**Lista di controllo per la valutazione preliminare  
(art. 6, comma 9, D.Lgs. 152/2006)**

**IMPIANTI EOLICI**

**[ID\_4542] - Parco eolico "Banzi La Regina", composto da 8 aerogeneratori di potenza 4,2 MW, di potenza complessiva pari a 33,6 MW, localizzato nel Comune di Banzi (PZ) e opere di connessione in Comune di Palazzo San Gervasio (PZ). – Modifica della soluzione di connessione alla RTN a seguito di condivisione stallo e benessere tecnico da parte di Terna S.p.a.**

Figura 1 – Opera di connessione alla RTN confronto vecchia e nuova soluzione

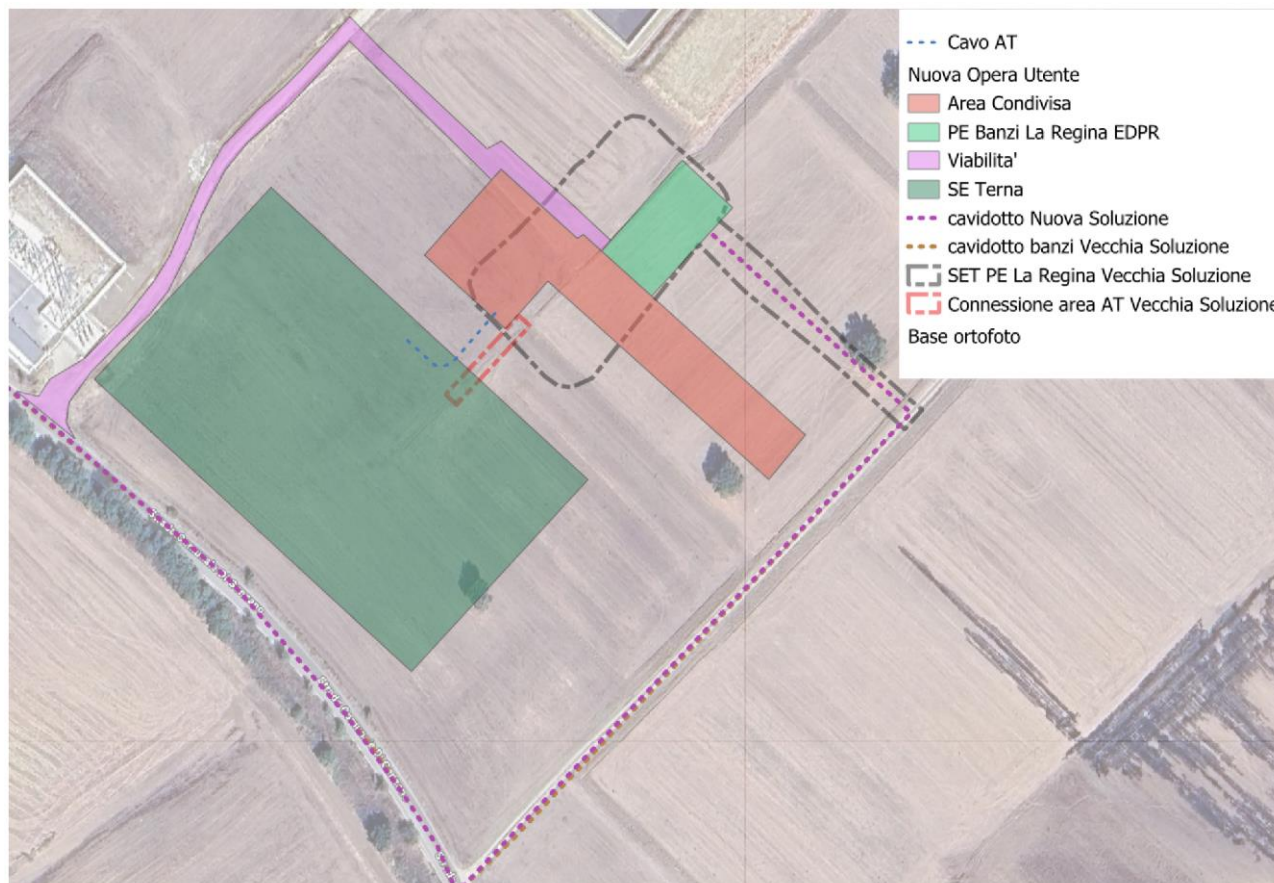
**Inoltre, la soluzione di connessione presentata in sede di Valutazione d'Impatto Ambientale prevedeva una connessione AT a 150kV aerea (di lunghezza pari a circa 36m) tra la SET e lo stallo in**

area Terna. In seguito delle modifiche conseguenti la procedura di benessere tecnico sulle opere di connessione da parte di Terna, la modalità di collegamento tra la SET e la SE 150kV Terna è stata cambiata passando ad un collegamento in cavo interrato AT a 150kV (di lunghezza pari a circa 41m).

Le opere di connessione modificate interessano le medesime particelle catastali coinvolte nella prima stesura progettuale con l'unica aggiunta della particella n. 54 del foglio 43 – comune di Banzi. Nel dettaglio le particelle coinvolte dalla nuova configurazione dell'opera utente sono:

**Figura 2 - Opera di connessione alla RTN confronto vecchia e nuova soluzione (su catastale)**

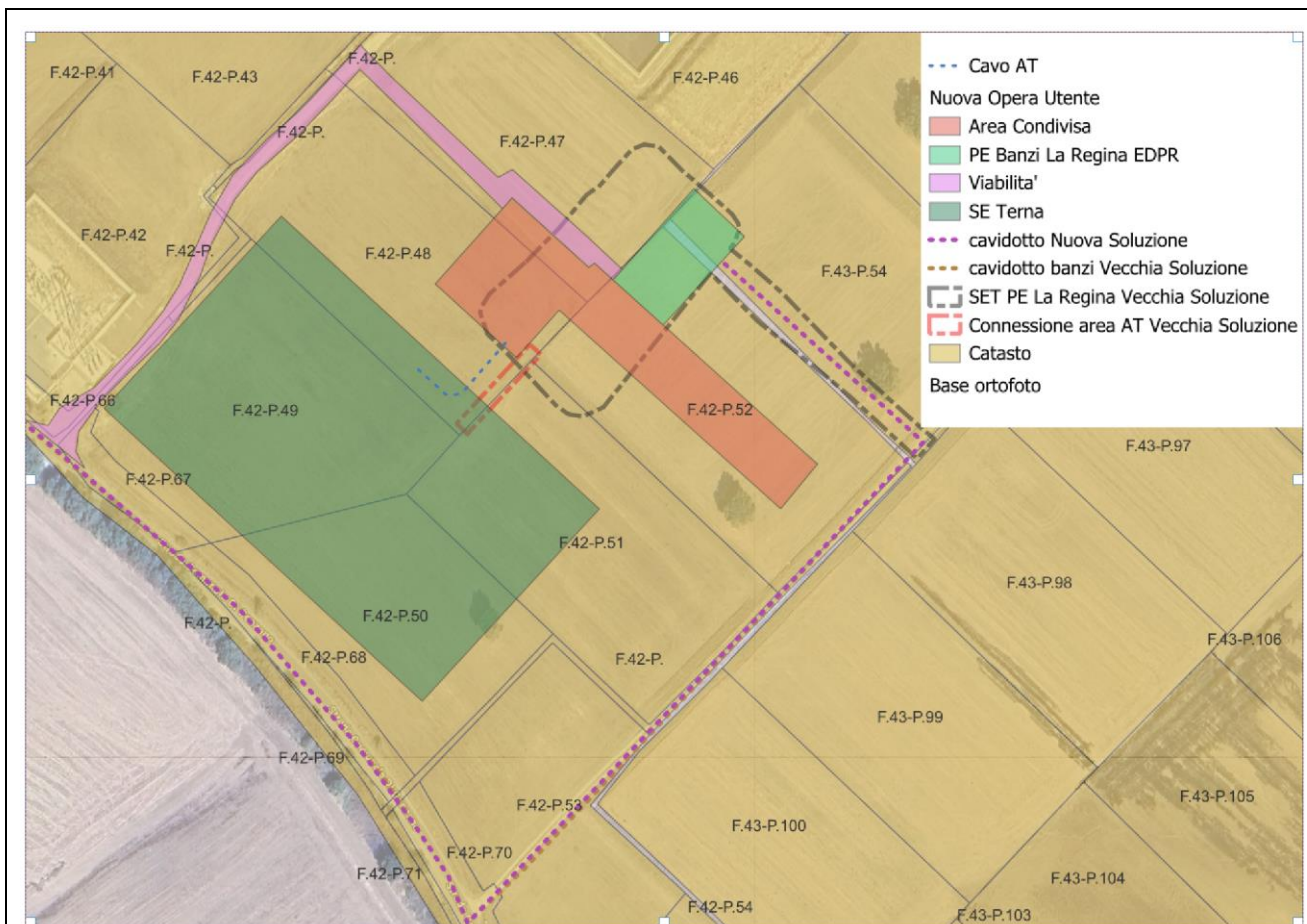
- Particelle n. 54 foglio 43
- Particella n. 52 foglio 42
- Particella n. 47 foglio 42;
- Particella n. 48 foglio 42

*La modifica qui presentata è da considerarsi migliorativa dal punto di vista “ambientale” nella misura in cui realizza una ottimizzazione dello sfruttamento dei singoli stalli in area Terna, riducendo conseguentemente, l'occupazione di suolo. Nell'ipotesi progettuale presentata in sede di VIA la SET occupava un'area di circa 4200 m<sup>2</sup> nella nuova configurazione la SET insiste su un'area di circa 1000 m<sup>2</sup>. Altro aspetto migliorativo dal punto di vista ambientale/paesaggistico è legato alla connessione che, nella configurazione definitiva benestariata da Terna, vede la sostituzione del collegamento aereo AT con un collegamento interrato in cavo AT.*

**Figura 3 – Planimetria dei vincoli paesaggistici di cui al d.lgs 42/2004 – cavidotto e SET - soluzione progettuale autorizzata**

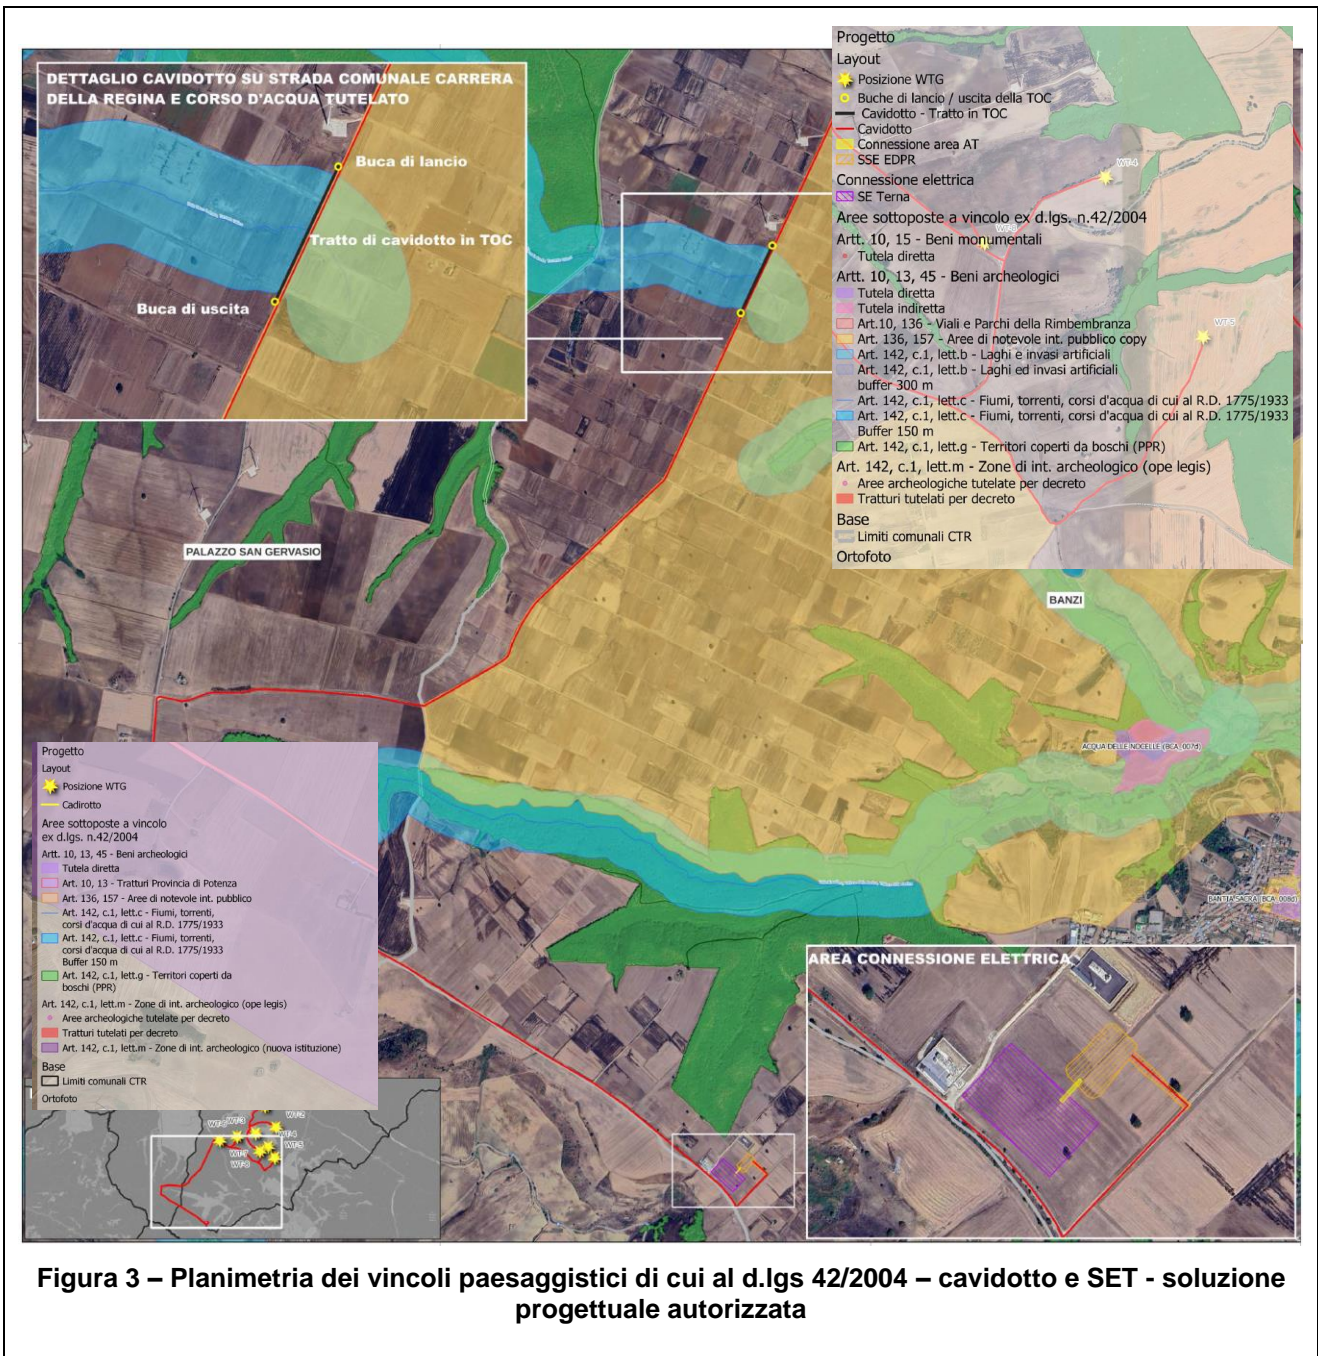
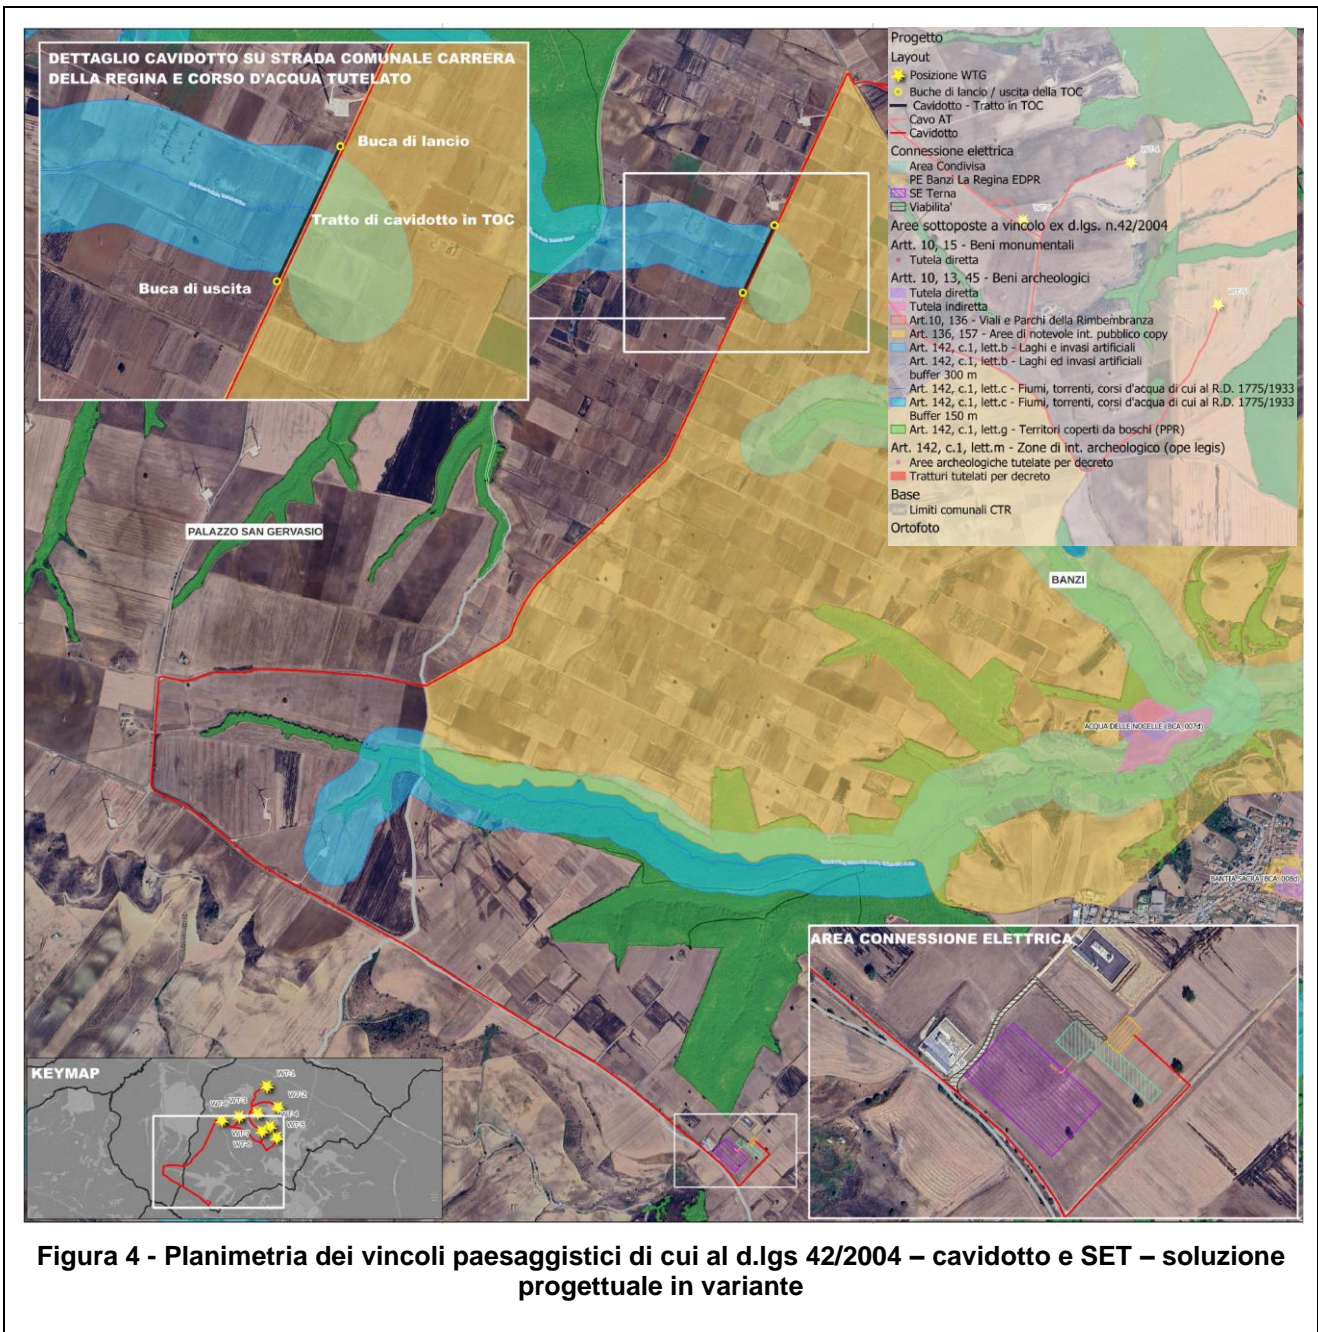
La soluzione di connessione in variante non genera alcuna variazione del quadro vincolistico già analizzato nell'ambito del progetto nella configurazione sottoposta a VIA. Tale quadro vincolistico, quindi, è tale da non evidenziare alcuna interferenza con aree sensibili né con riferimento alle opere di parco eolico né tantomeno con riferimento alle opere connesse.
